## VARIANTE AL PAI

### Torrente Banna da Villanova d'Asti alla confluenza

### Monografia del bacino del Torrente BANNA

#### *“Relazione metodologica”*

Figura 7: Comune di Villanova d'Asti – Tracciato intervento realizzato e proposta di modifica delle fasce fluviali; tratto da "Schede monografiche dei tratti critici".

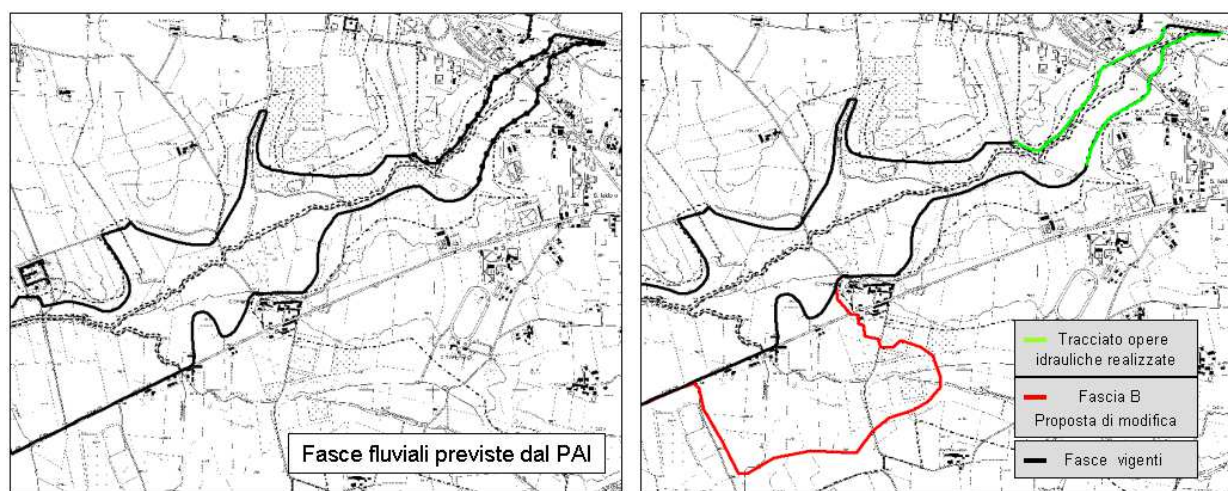
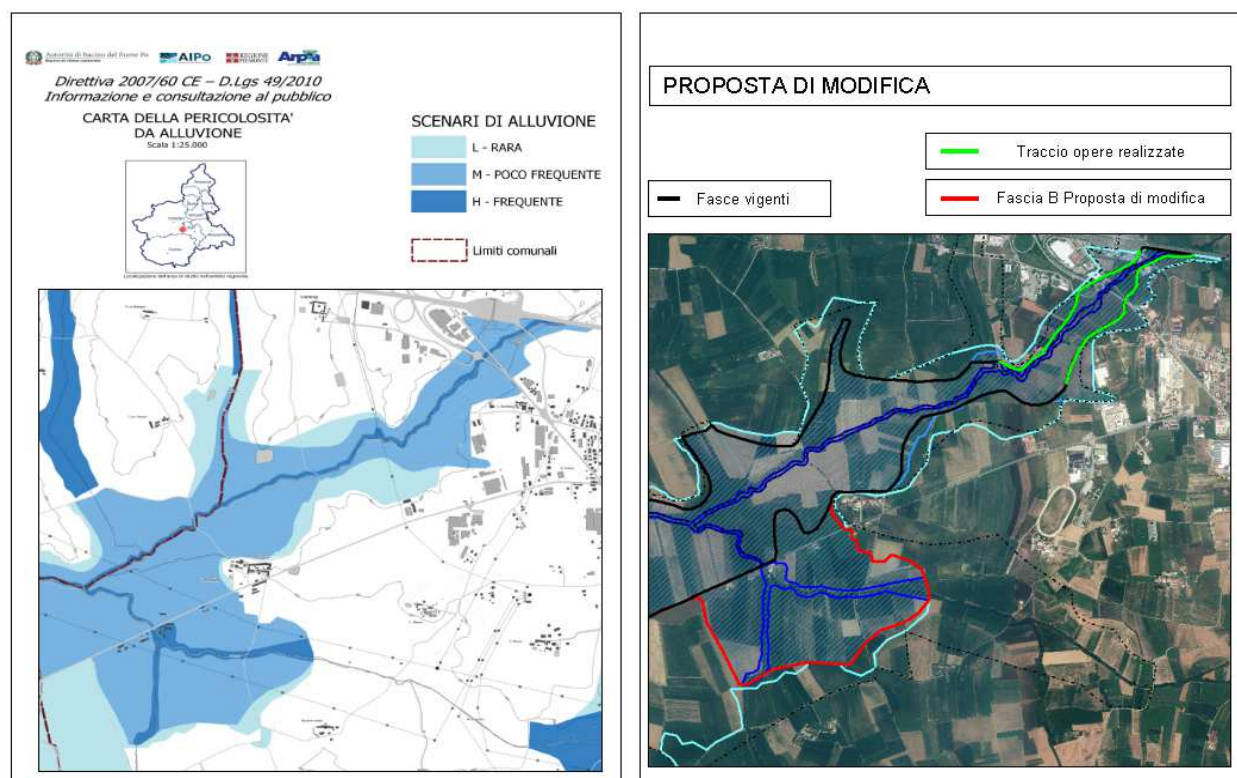
A seguito della realizzazione degli interventi di adeguamento previsti dal PAI, costituiti sostanzialmente nella realizzazione di opere di manutenzione e adeguamento della sezione dell'alveo, la proposta di modifica al PAI, per il Comune di Villanova d'Asti, è caratterizzata, nel tratto di monte, dalla mera trasformazione del limite B di progetto in limite B naturale a seguito dell'avvenuta esecuzione dell'opera di mitigazione del rischio.

Nel tratto di valle, la Variante al PAI consiste nell'ampliamento della fascia B al fine di ricomprendere gli allagamenti legati alla dinamica del reticolo secondario, in linea con lo scenario di alluvione poco frequente definito dalla Direttiva Alluvioni (Figura 8).

Figura 9: Comune di Poirino – Tracciato intervento realizzato e proposta di modifica delle fasce fluviali; tratto da “Schede monografiche dei tratti critici”.

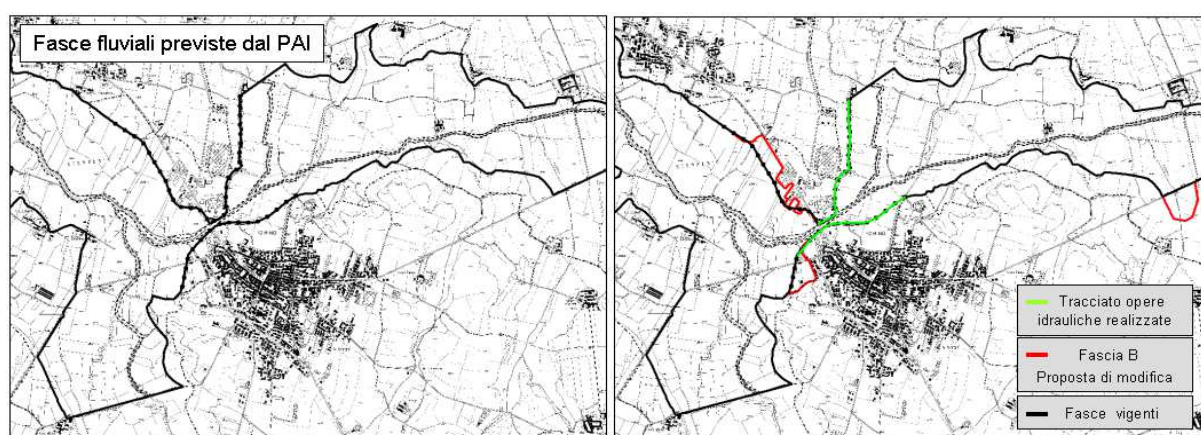
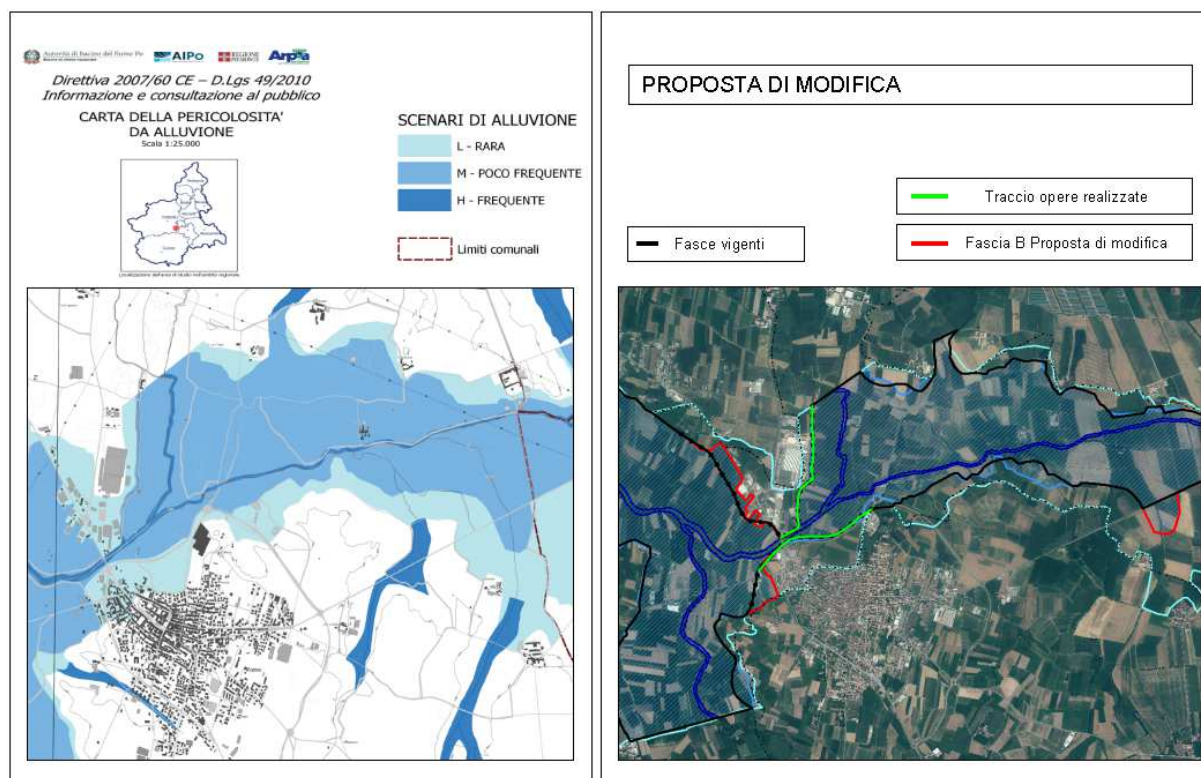
A seguito della realizzazione delle opere di contenimento dei livelli previste dal PAI, la modifica, nel Comune di Poirino, consiste sostanzialmente nella:

- trasformazione dei limiti B di progetto in limiti B naturali a seguito della realizzazione dei tratti arginali;
- eliminazione di un tratto di limite B di progetto e inserimento di un nuovo limite di fascia B naturale, in parziale ampliamento ed in linea con lo scenario di alluvione poco frequente derivante dalle mappe di pericolosità della Direttiva Alluvioni;
- ampliamento di un tratto di fascia B per inglobare gli allagamenti legati alla dinamica del reticolo secondario, in linea con lo scenario di alluvione poco frequente della Direttiva Alluvioni.

Figura 11: Comune di Santena – tracciato arginatura realizzata; tratto da “Schede monografiche dei tratti critici”; in rosso il tratto di arginatura da completare.

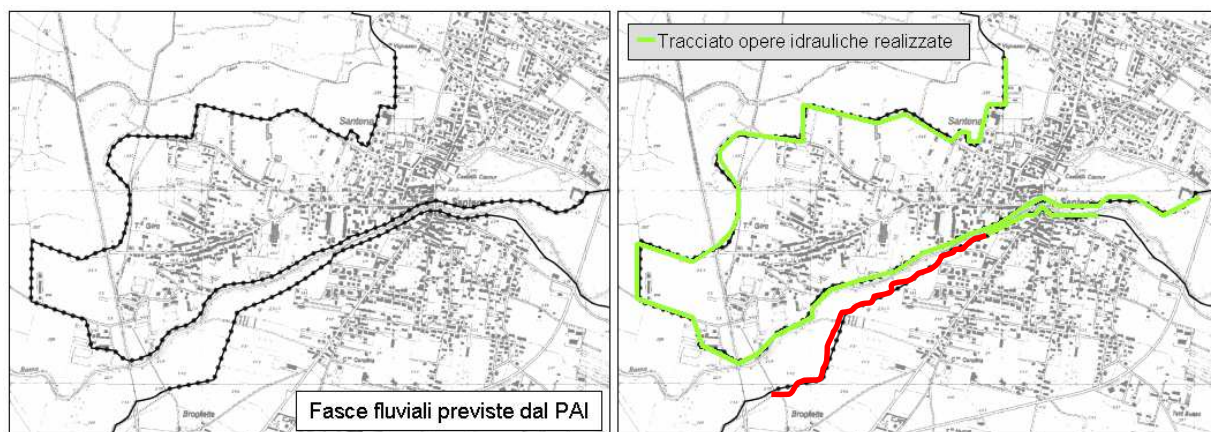
Permane tuttavia un tratto di arginatura, posto in sponda sinistra, ad oggi non ancora realizzato. Per tale tratto, il tracciato del limite B di progetto e la perimetrazione dell'area allagabile a tergo, sono stati definiti conformemente a quanto contenuto nel *“Progetto di completamento delle difese spondali del torrente Banna, in sponda sinistra, nel tratto compreso tra il ponte di via Cavour e il ponte ferroviario”*.

Figura 23: Comune di Villastellone – Tracciato intervento realizzato e proposta di modifica delle fasce fluviali; tratto da “Schede monografiche dei tratti critici”.

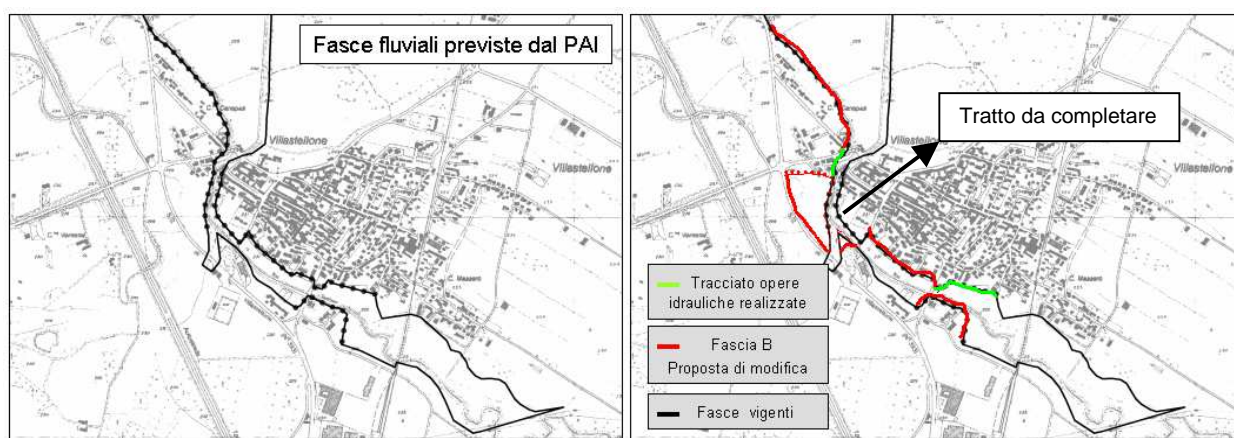
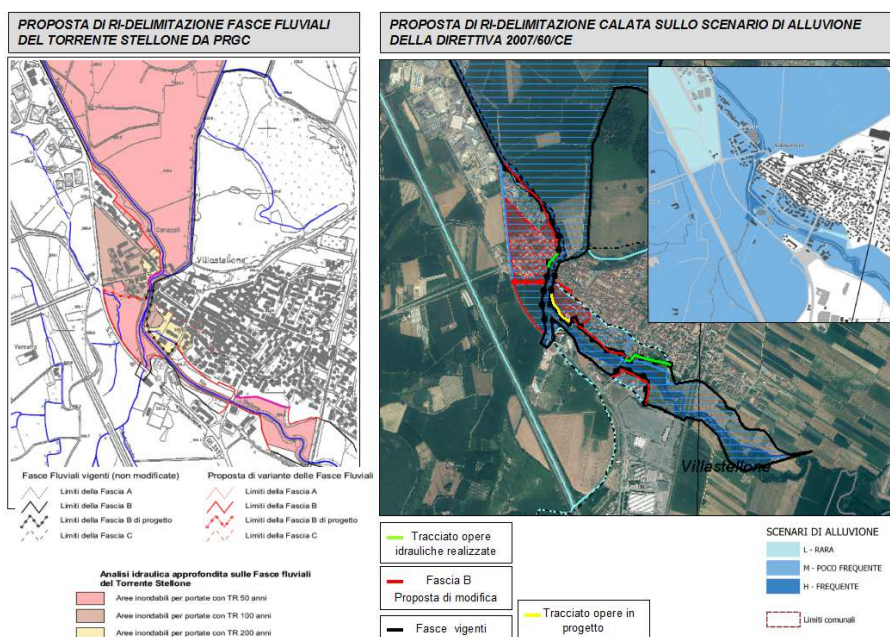
Anche a seguito della realizzazione delle opere di contenimento dei livelli previste dal PAI, la Variante, nel Comune di Villastellone, consiste sostanzialmente nella:

- trasformazione dei limiti B di progetto in limiti B naturali in relazione ai tratti di arginature realizzati;
- recepimento delle risultanze degli approfondimenti idraulici condotti dall'Amministrazione Comunale nell'ambito della procedura di adeguamento del PRGC al PAI. Tali approfondimenti, analizzati, valutati e condivisi nell'ambito della suddetta procedura, modificano l'assetto di progetto del corso d'acqua sulla base delle effettive necessità di protezione del territorio.

Figura 25: Comune di Moncalieri - Proposta di Variante al PAI; tratto da "Schede monografiche dei tratti critici".

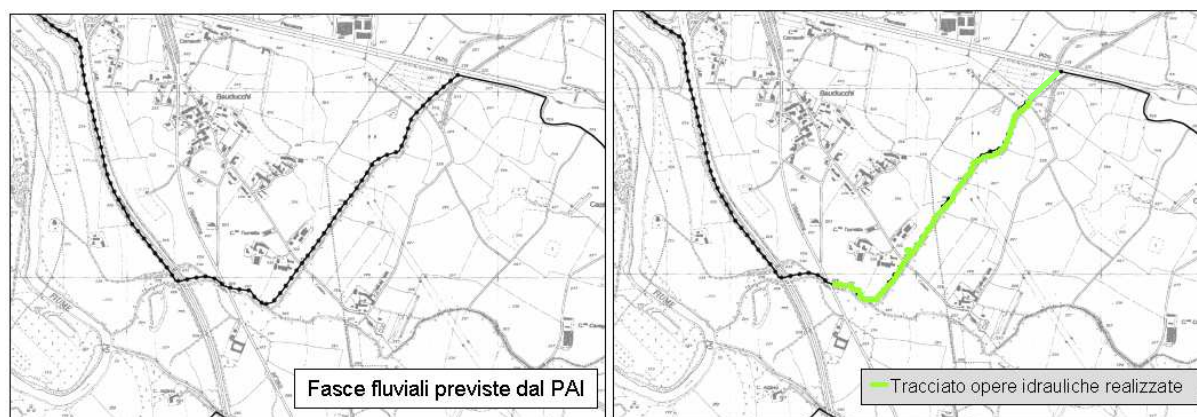
A seguito della realizzazione degli interventi di adeguamento previsti dal PAI, consistenti sostanzialmente nella realizzazione delle opere di mitigazione del rischio, la Variante al PAI, nel Comune di Moncalieri, è caratterizzata dalla mera trasformazione del limite B di progetto in limite B naturale a seguito dell'avvenuta esecuzione dell'opera idraulica di contenimento dei livelli.

Figura 27: Comune di Moncalieri - Variante al PAI relativa alla delimitazione della fascia C; tratto da "Schede monografiche dei tratti critici".

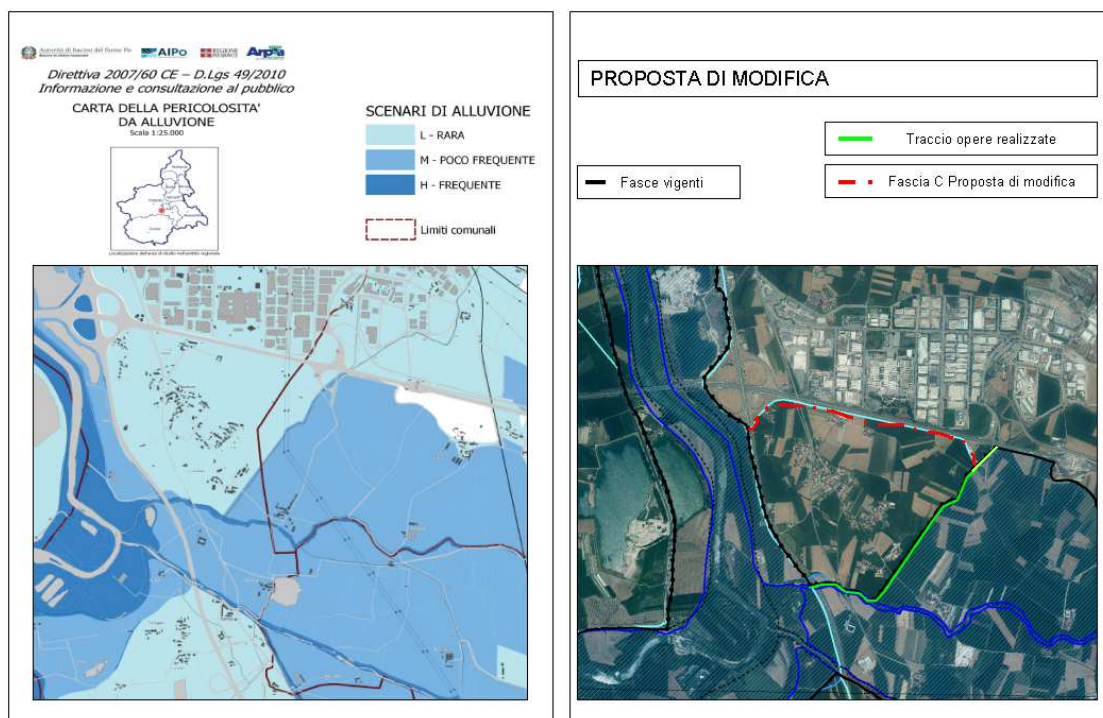
Si ritiene inoltre opportuno ampliare il limite di fascia C non facendolo più coincidere con il limite di fascia B ma attestandolo sul tracciato della tangenziale, in linea con la perimetrazione dello scenario di alluvione raro definito dalla Direttiva Alluvioni.
